泊発電所3号炉審査資料	
資料番号	資料3-3
提出年月日	令和4年11月15日

## 指摘事項

図1 通常運転時の原子炉補機冷却海水系統 放水端

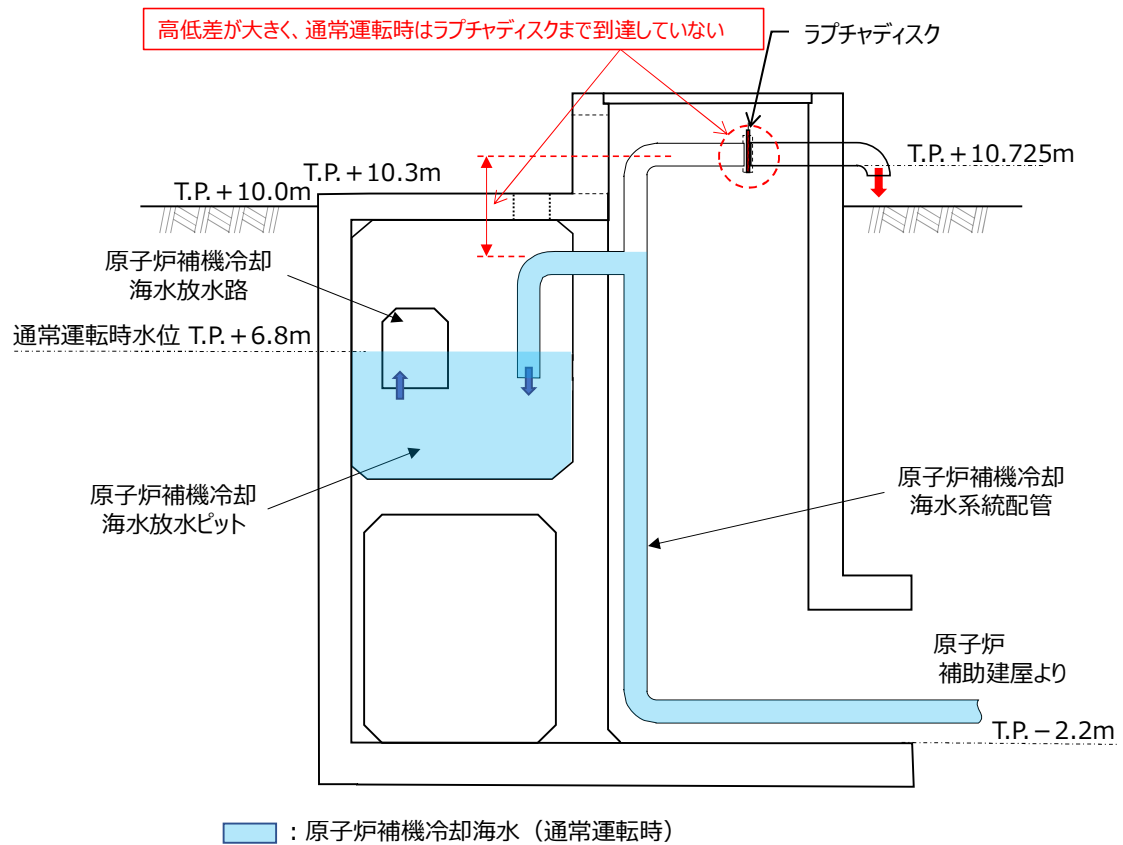
No.48 (220912-09)	耐津波設計方針	(p48) ラプチャディスクの設計に関して、その役割、設置の必要性及び設定圧について整理して説明すること。
----------------------	---------	--

A： 1号及び2号炉原子炉補機冷却海水系統配管に設置している既設ラプチャディスクについて、整理した結果を以下の通りご回答致します。

- ▶ ラブチャディスクが破壊され敷地へ排水された海水は、防潮堤内側に設置される構内排水路を介して集水柵に集水され、海域へ排水される。
